Umsókn IWH um leyfi til aukinnar vatnsnýtingar á Hlíðarenda í Ölfusi.

Viðbrögð við athugasemdum frá Veðurstofu Íslands dags. 29.11.2021

Viðbrögð við athugasemdum frá Orkustofnun dags. 2.12.2021

Tafla 1. Heildarvinnsla og fjöldi vinnsluhola í hverju tilfelli.

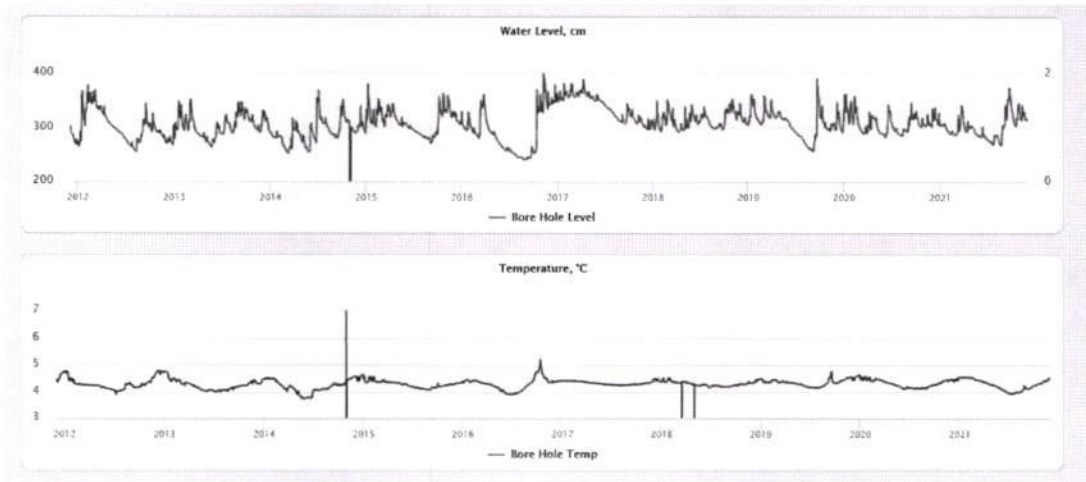
- Í skýrslu Vatnaskila eru reiknuð áhrif vatnsvinnslu úr framtíðarvatnsbólí Þorlákshafnar sem nemur 50 L/s annarsvegar og 500 L/s hins vegar. Í báðum tilfellum gerir líkanið ráð fyrir að grunnvatn komi í framtíðarvatnsbólíð einkum úr grunnvatnsstraumi II (Selvogur-Bjarnarvík) sem fjallað er um í skýrslu Freysteins og Þórólfs og sýndur er á mynd 2 í fyrirspurn IWH um matsskyldu en ekki úr grunnvatnsstraumi IV, þeim er fæðir Hlíðarendalindir.
- Við útreikninga Vatnaskila á áhrifum vatnsvinnslu fiskeldisstöðva á Hafnarnesi var miðað við þá vinnslu sem sýnd er í töflunni hér að neðan en taflan er skjáskot úr skýrslu Vatnaskila:

Tilfelli 0 er miðað við núverandi vinnslu en önnur tilfelli eru miðað við fyrirhugaða framtíðarvinnslu. Miðað er við að vatn úr grynri holum sé ýmist ferskt eða ísalt og að vatn úr dýpri holum sé full salt. Af töflunni má sjá að fyrirhuguð vatnsvinnsla fiskeldisstöðva á svæðinu eru tveimur til þremur stærðargráðum meiri en fyrirhuguð aukning IWH. Því er ólíklegt að aukin vatnsvinnsla IWH hafi teljandi áhrif á framtíðaráform fiskeldisstöðva.
